Da: Gianni Scamuffa <gianni.scamuffa@regione.marche.it>
Inviato: martedì 9 giugno 2020 09:36
A: Comune di Montalto Delle Marche Angelici Gabriella
Cc: lorenzoperari@gmail.com
Oggetto: Relazione ENAC x elisuperficie
Allegati: ENAC MONTALTO MARCHE.pdf

**SOPRALLUOGO PER VALUTAZIONE FATTIBILITA' ELISUPERFICIE CON
OPERATIVITA' DIURNA E NOTTURNA NEL COMUNE DI MONTALTO MARCHE (AP)**

RELAZIONE ESITI SOPRALLUOGO

SITO 1

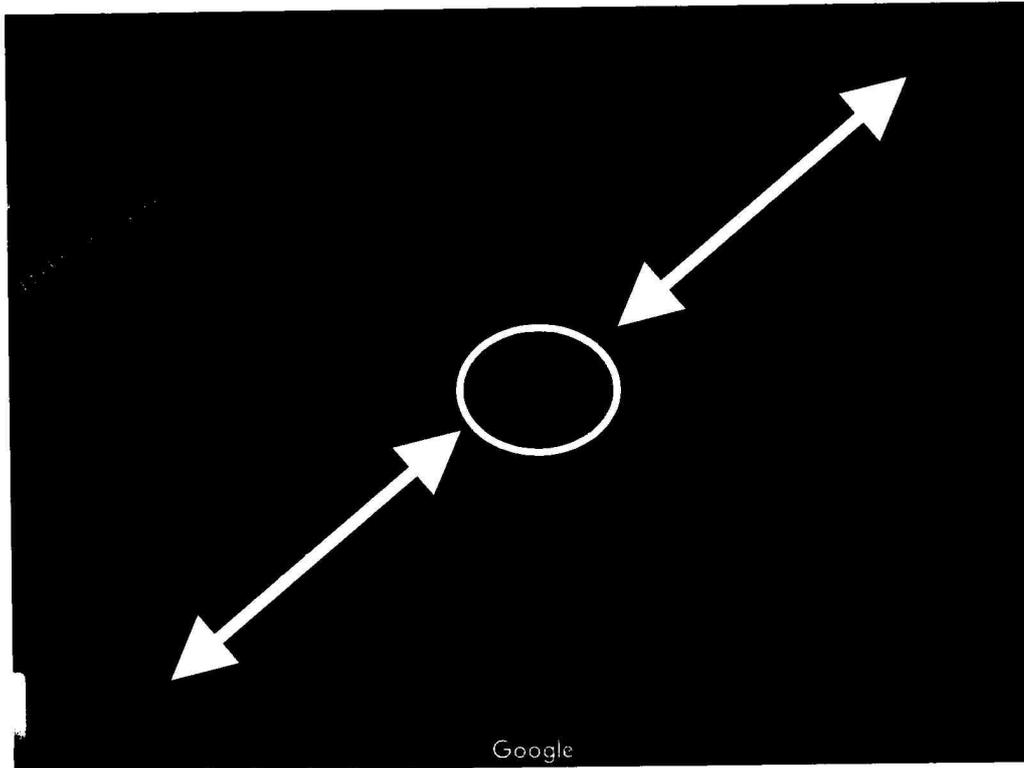
L'elisuperficie dovrebbe sorgere in un'area a mezza costa, abbastanza pianeggiante, sul declivio a sud-est della strada provinciale che corre a margine dell'area stessa.

L'estensione dell'area dovrebbe consentire, con un movimento terra relativamente contenuto, di realizzare una FATO/TLOF di forma tale da contenere almeno un cerchio di diametro pari a mt 27, dimensione idonea per l'operatività della maggior parte degli elicotteri utilizzati nell'ambito delle attività di soccorso.

Data la collocazione, la quota altimetrica dell'area è di fatto superiore al territorio circostante almeno sui fronti nord-est, sud-est e sud-ovest, il che consentirebbe quindi di ottenere due ampi sentieri di atterraggio e decollo in direzioni opposte, previa ovviamente pulizia dell'area dalla vegetazione presente.

Diversamente sul fronte nord-ovest la quota del terreno sale per cui è da escludere tale direttrice per le manovre di atterraggio e decollo.

Stante la situazione così descritta si valuta che si possano utilizzare come sentieri di atterraggio e decollo sia quello orientato da e verso nord-est che quello orientato da e verso sud-ovest.

Non rilevandosi, per quanto possibile verificare in sito, ostacoli particolari per le manovre di decollo e atterraggio, per rendere l'elisuperficie autorizzata al volo diurno e notturno si rende necessario solo liberare i dintorni più prossimi dell'area dalla vegetazione presente

L'elisuperficie, realizzata secondo i criteri sopra esposti, potrà ritenersi idonea per l'utilizzo diurno e notturno da parte di elicotteri autorizzati ad operare in ambiente che nella fattispecie si classifica come *ostile e non congestionato* (secondo le definizioni della normativa sulle operazioni di volo).
